Ministero dell' Ambiente e della Tutela del Territorio e del Mare

Parere n. 1.003 del 15 marzo 2024

Progetto:	<p><i>Verifica di assoggettabilità alla VIA</i></p> <p>Nuovo collegamento in entra-esce alla cabina primaria "Bari San Giorgio" dall'elettrodotto RTN 150 KV "Loseto-Mola" nei comuni di Noicattaro e Triggiano (BA)</p> <p>ID_VIP 6236</p>
Proponente:	<p>Terna Rete Italia S.p.A.</p>

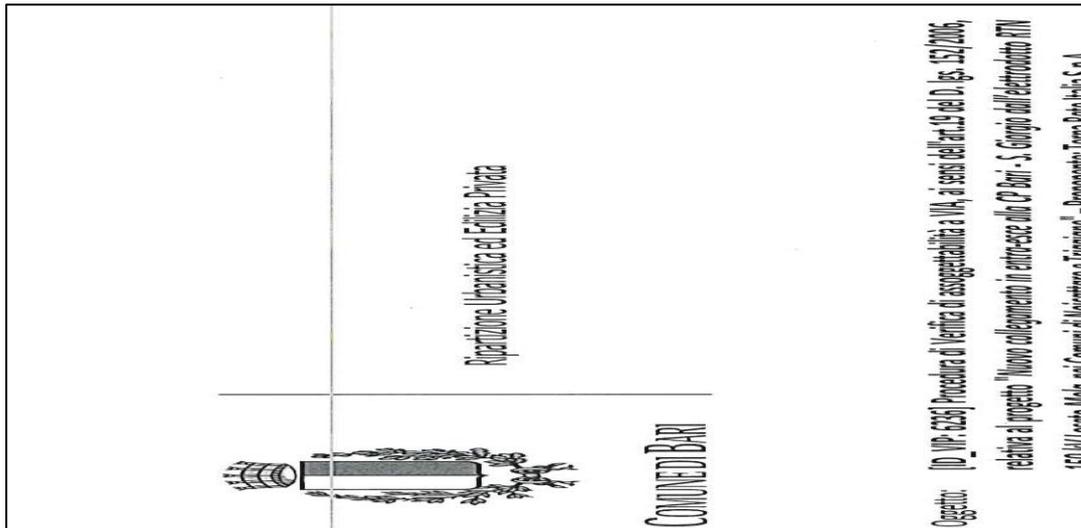
“Il Proponente non ha esposto la possibile alternativa di un tracciato interrato, anche se più impattante rispetto al tracciato aereo. Ha solo affermato che il tracciato presentato è quello più compatibile con il quadro legislativo, normativo e vincolistico, senza specificare altro. Se il livello di progettazione è, come pare, di studio di prefattibilità ambientale/fattibilità (piuttosto che di fattibilità tecnica ed economica o preliminare), allora dovrebbe essere esposto uno studio delle alternative progettuali (art. 23 del D.Lgs. n.

50/2016 "Codice Appalti" e ss.mm.ii., artt. 14 e 20 del DPR n. 207/2010 "Regolamento di esecuzione del Codice Appalti" e ss.mm.ii.).

- b) in merito alle possibili alternative di tracciato, aereo e/o interrato, il Proponente in riscontro alla richiesta, ha vagliato la possibilità di realizzare i nuovi raccordi della CP Bari San Giorgio in cavo interrato. *“La prima ipotesi progettuale sarebbe quella di realizzare i collegamenti in cavo sfruttando la viabilità esistente in modo da non incidere sulle proprietà private. Da un’analisi congiunta della viabilità esistente percorribile nell’area oggetto di studio e del progetto di E-distribuzione per la realizzazione della nuova cabina primaria sono emerse le seguenti criticità:*

La viabilità nell’area circostante in cui dovrà essere realizzata la nuova cabina primaria risulta essere già impegnata per la realizzazione delle linee in cavo interrato in MT, come previsto dal progetto di E-distribuzione;

L'ampiezza delle strade non è idonea per poter ospitare in condizione di sicurezza ed affidabilità al contempo sia i collegamenti in AT alla RTN che delle linee in cavo in MT del distributore;

L'indisponibilità di strade percorribili comporterebbe per la realizzazione dei nuovi collegamenti in cavo interrato 150 kV la necessità di sviluppare i tracciati all'interno di fondi privati, con il conseguente maggiore impatto rispetto alla soluzione di tracciato in aereo in termini di: occupazione di suolo e limitazione del suo utilizzo lungo tutto il tracciato del cavo nella fascia di servitù; ricaduta negativa su attività produttive (danni legate alla realizzazione dell'impianto con apertura di trincee, rimozioni di serre, ecc.); alterazione/modifiche dei manufatti in pietra a secco con successiva ricostruzione, dato che sarebbe necessario per le lavorazioni richieste per l'installazione del cavo".

Rispetto alle motivazioni su esposte, **la soluzione progettuale in aereo trasmessa in autorizzazione risulta meno impattante rispetto alla soluzione in cavo interrato.** Il Proponente aggiunge inoltre che *"è possibile procedere con l'impiego di sostegni nella tecnologia tubolare monostelo in sostituzione dell'attuale traliccio e qualora prescritto";*

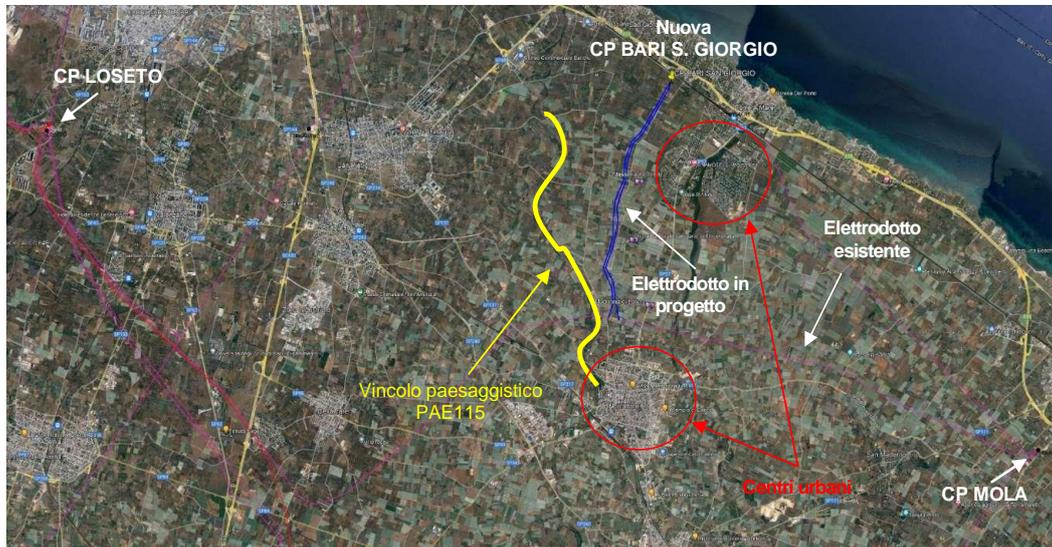
Rispetto alle osservazioni pervenute dal **Comune di Bari** – Ripartizione Urbanistica ed Edilizia Privata (prot. MATTM-2021-0086404 del 5 8 2021), il Proponente riferisce che *“L’interferenza rilevata e presentata all’interno della planimetria “Stralcio interferenze”, acquisita con protocollo “GRUPPO TERNA/A20210062794-05/08/2021 - Allegato Utente 4 (A04)”, con il c.d. corridoio urbanistico, che sarà interessato dal progetto per la realizzazione di una variante di tracciato della linea ferroviaria Ferrovie dello stato (FS) Bari-Lecce nella zona a Sud di Bari, non interessa in alcun punto le opere di connessione alla RTN della nuova cabina primaria previste dal progetto di Terna, ivi sottoposto al procedimento in oggetto. L’interferenza sussiste bensì con le aree, così come indicato anche nella nota su menzionata, previste per il progetto di realizzazione della nuova cabina primaria denominata “CP Bari San Giorgio” ad oggi già autorizzata con diverso procedimento autorizzativo e di proprietà di E-Distribuzione. Per quanto sopra esposto, pertanto, si conferma che le opere della RTN previste dal progetto Terna non interferiscono in alcun modo con le aree che rientrano nel c.d. corridoio urbanistico di cui alle delibere CIPE n.104/2012 e CIPE n.1/2015”.*

Il Proponente rimanda poi al documento “DEFX18171B2775992” di integrazione nella rappresentazione della Carta dei Vincoli del PPTR della UCP – strada a valenza Paesaggistica - presente a nord della CP Bari San Giorgio inizialmente non presente nell’elaborato grafico menzionato, in merito a tale argomento le valutazioni di impatto percettivo dal suddetto contesto sono sviluppate negli elaborati “REFX18171B2775436 - Dossier fotografico” e “DEFX18171B2775773 - Sezioni territoriali di intervisibilità e dominanza visuale”.
